**Mise en compatibilité du Plan Local d'Urbanisme
de la commune du TEICH
par déclaration de projet
pour la création du camping « HUTTOPIA »**

**Avis de l'autorité administrative de l'État
compétente en matière d'environnement**
(article L121-10 du code de l'Urbanisme)

Avis PP-2015-034

Porteur du Plan : Commune du Teich

Zonages avant et après mise en compatibilité du PLU
Extrait du dossier

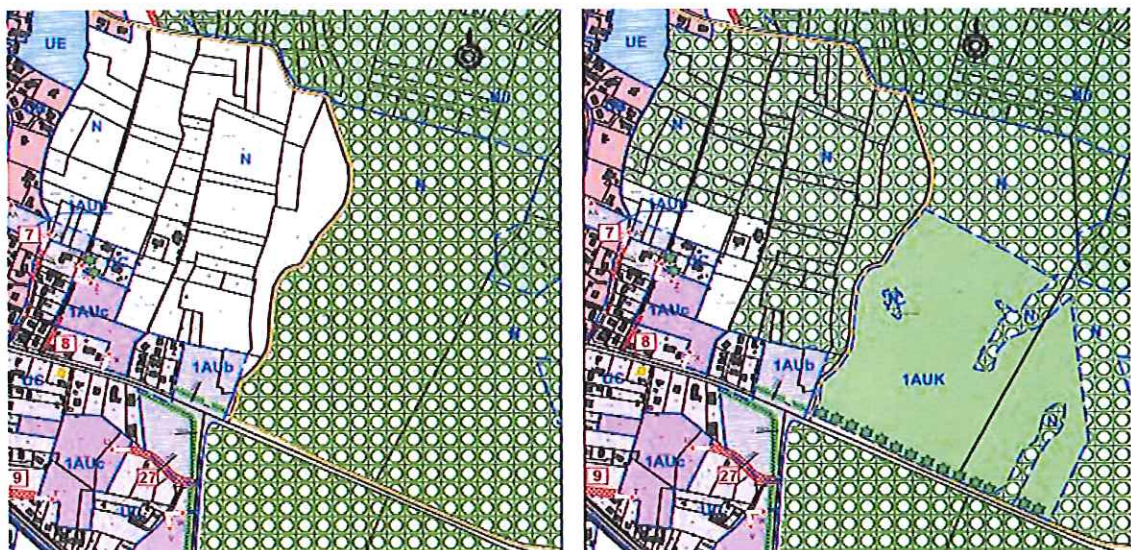
Ainsi, concernant **le règlement graphique**, l'autorité environnementale constate que l'ensemble de l'emprise du projet est prévue en zone 1AUK. **La possibilité de zoner uniquement le secteur où des constructions sont envisagées aurait pu être étudiée**, afin d'inscrire cette évolution du PLU dans une logique de moindre impact environnemental à l'échelle des espaces naturels qui se trouvent à l'est de la commune.

A défaut, **le zonage 1AUK doit strictement respecter les zones délimitées par l'étude d'impact du projet concernant les boisements humides à préserver mais également les zones tampon associées, ces dernières ne semblent pas englobées dans la zone définie en EBC à ce stade**. De la même manière, il aurait été opportun de préserver entièrement, par un statut d'espace boisé classé (à l'exception des nécessités d'accès au site), la bande boisée de 40 m de large le long de la RD 650, qui contribue à limiter l'impact paysager lié à la réalisation du projet et qui contient des arbres remarquables et abritant des espèces protégées.

La mise en compatibilité proposée consiste à déclasser 16 ha de ces EBC pour créer la zone 1AUK tout en classant par ailleurs 20 ha en périphérie du site. Ces 20 ha, actuellement classés en zone naturelle, n'ont pas été considérés comme des espaces boisés significatifs dans le PLU initial. **La démarche de déclassement / classement des EBC mériterait d'être étayée** en développant les critères qui permettent respectivement d'abandonner ou d'établir le caractère d'« espace boisé significatif » (valeur intrinsèque du boisement, valeur paysagère, rôle de coupure d'urbanisation ou de continuité écologique, ...).
